IMPIANTO IDROELETTRICO SUL TORRENTE EVANÇON

PROGETTO DI VARIANTE RELATIVO AL FABBRICATO DELLA
CENTRALE SENZA MODIFICHE AI PARAMETRI DI CONCESSIONE

RELAZIONE

MAGGIO 2018 _ Revisione 1

Figura 16: Traslazione planimetrica del fabbricato centrale

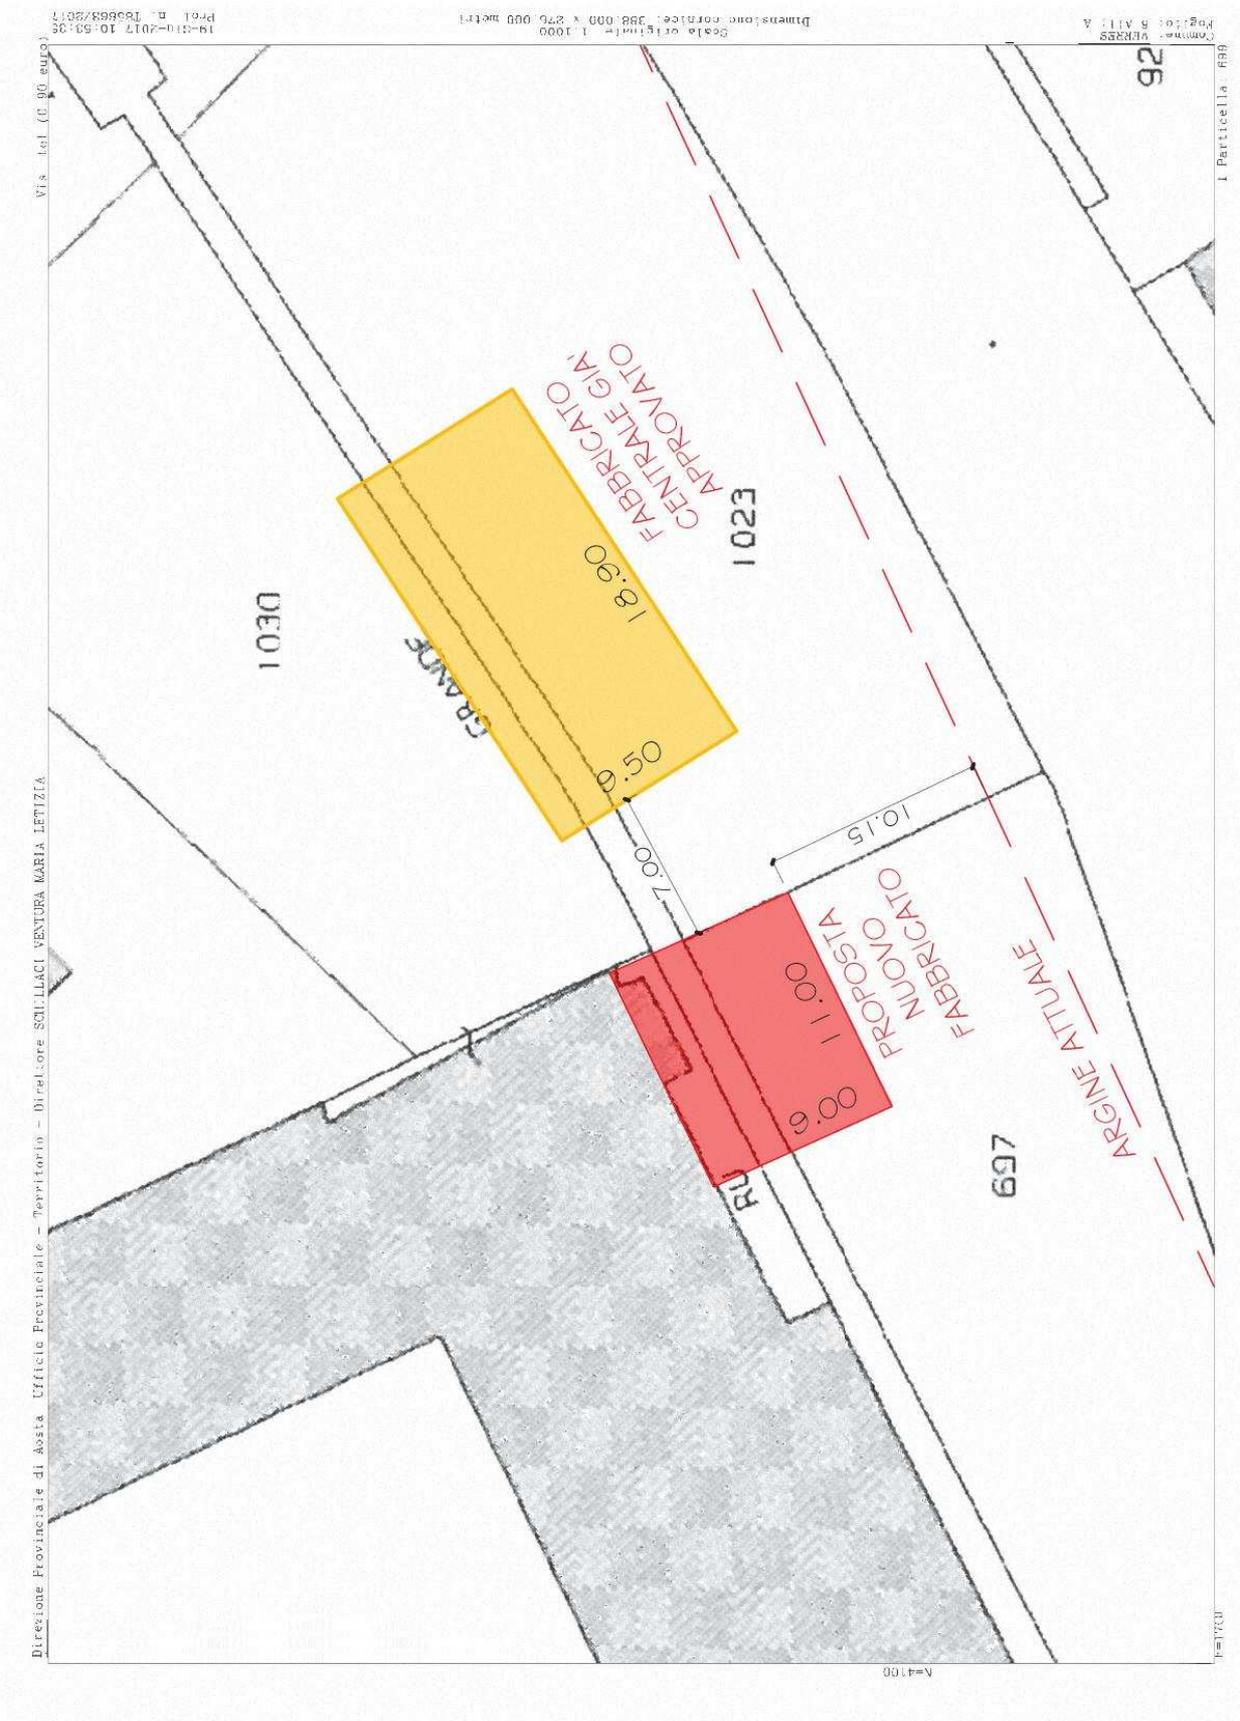
Si riporta nel seguito un **estratto catastale** con indicazione dello spostamento del fabbricato centrale.

Si sottolinea, a questo punto, che la **variazione planimetrica** prevista per la sede di tale fabbricato **non comporta differenze** in termini di **rischio di inondazione**. In altre parole, in zona gialla doveva sorgere la centrale nel progetto approvato, sempre in zona gialla sorge il fabbricato nella variante proposta.

L'unica lieve differenza rispetto al progetto approvato risiede nel fatto che, lo spostamento del fabbricato centrale in aderenza al capannone della Vuillermin Gualtierio S.r.l. comporta un **aumento della distanza** tra il filo fabbricato ed il torrente (di circa 15 cm). Tale distanza, nel progetto approvato, era pari a 10 metri, distanza minima prescritta dal comma f) dell'art. 96 del R.D. 523/1904.

Figura 22: Stralci del progetto in variante del fabbricato centrale

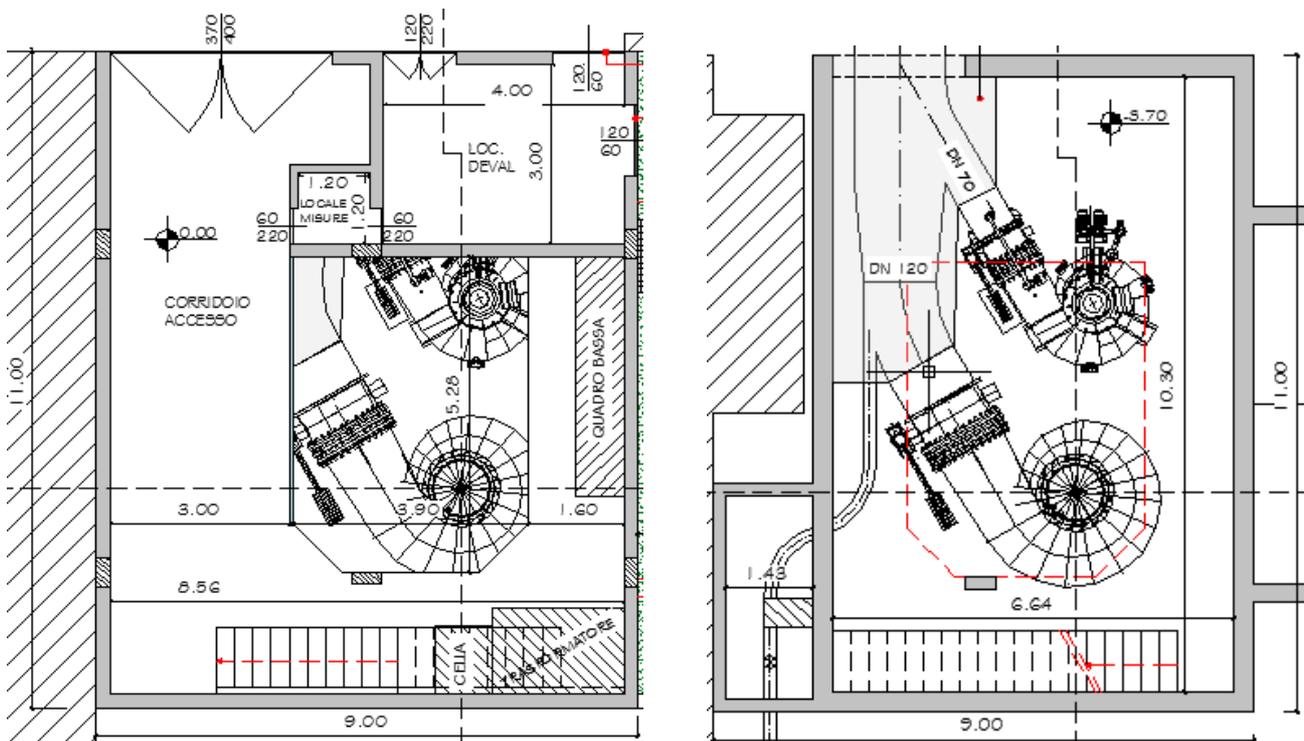
Vista la scelta di modificare il gruppo di produzione dell'energia rispetto al progetto approvato, si è deciso di provare a **riorganizzare il fabbricato centrale**, al fine di vedere se era possibile **ridurne le dimensioni**.

Tale scelta è stata motivata in particolare dal fatto che il Consorzio di Miglioramento Fondiario di Verres ha rinunciato ai locali che dovevano essergli riservati all'interno del fabbricato da realizzare, fatta eccezione per il locale in cui installare la pompa per l'irrigazione.

Si sottolinea solamente che nel progetto di variante la **superficie** coperta è **inferiore** di circa il **15%** rispetto a quella prevista nel progetto approvato.

Figura 25: Variante schema allacciamento DEVAL

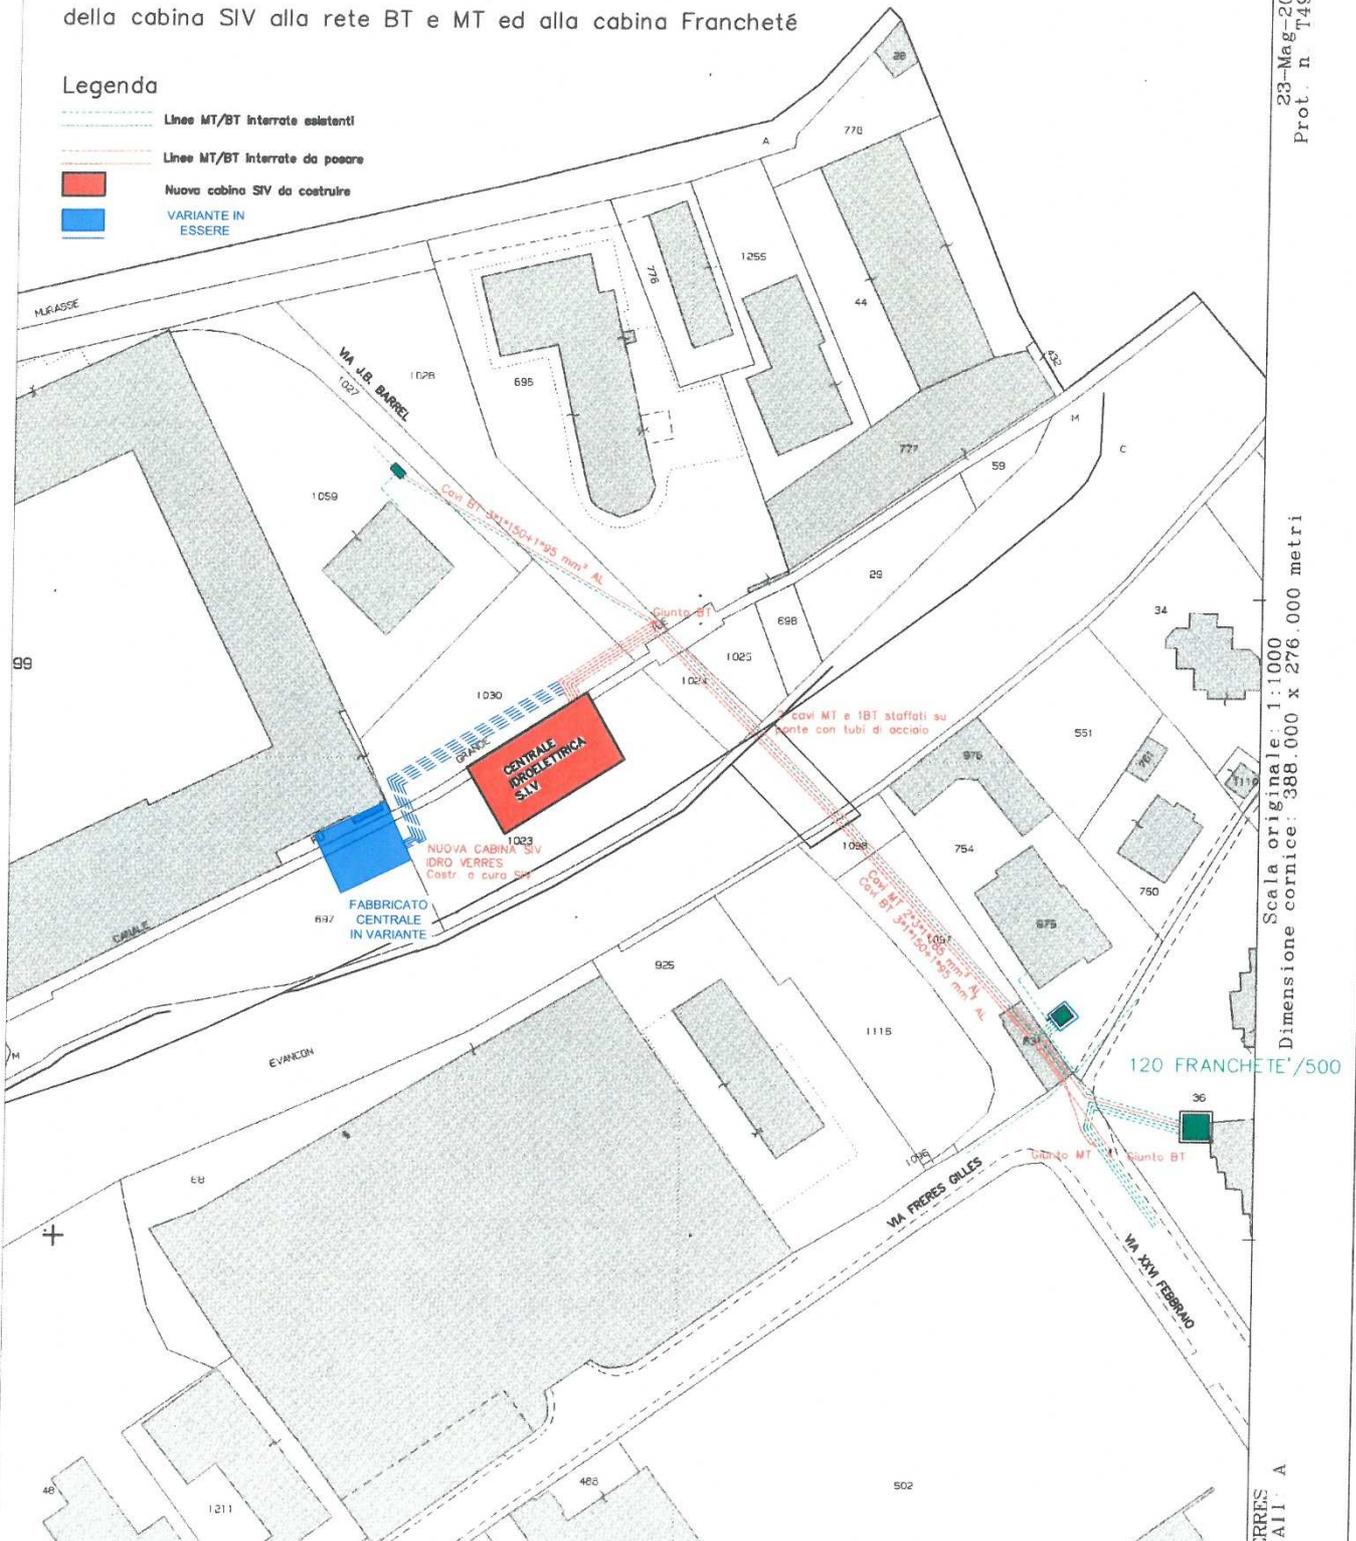
Le uniche **differenze** che si rilevano, rispetto al progetto approvato, sono:

- a. La **cabina DEVAL** all'interno del fabbricato centrale presenta dimensioni nette **4,00 x 3,00 metri**, su indicazione di DEVAL stessa.
- b. Lo **spostamento del fabbricato centrale** dal parco comunale alla particella adiacente di proprietà della Vuillermin Gualtiero S.r.l. comporta una **lunghezza** di qualche metro **superiore** della **linea interrata** da posare.
Per il resto, lo schema di allacciamento rimane quello già presente nel progetto autorizzato.

Figura 26: Estratto del PRGC vigente

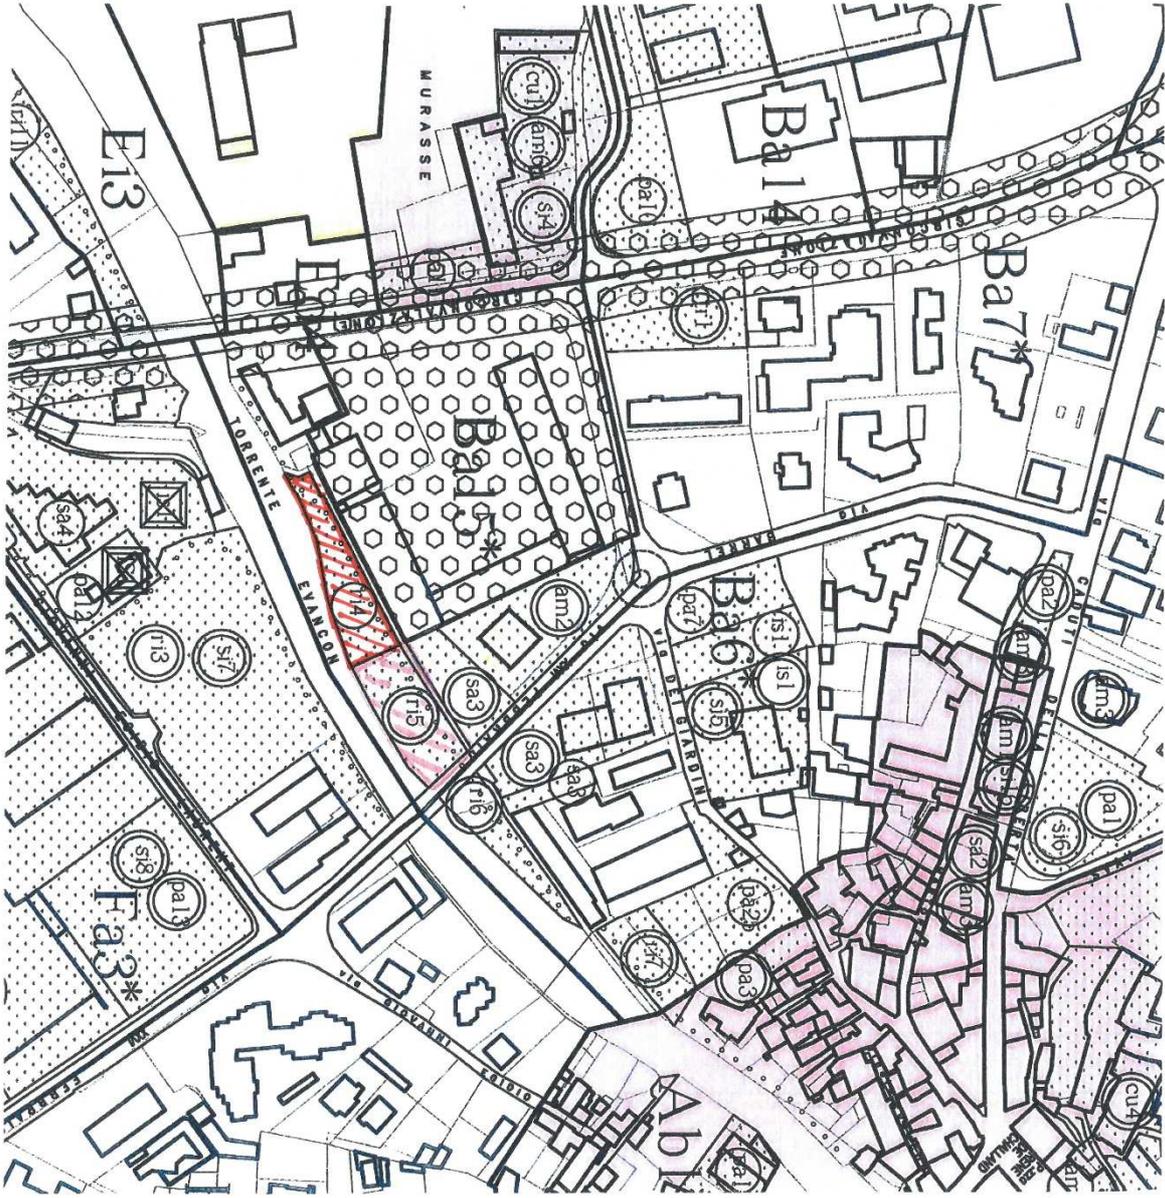
Si sottolinea semplicemente che sia il parco comunale, sia la particella di terreno interessata dalla variante in essere, sono entrambi situati in **zona Ba7 del PRGC**. Pertanto, entrambe le aree risultano essere sottoposte agli stessi vincoli.
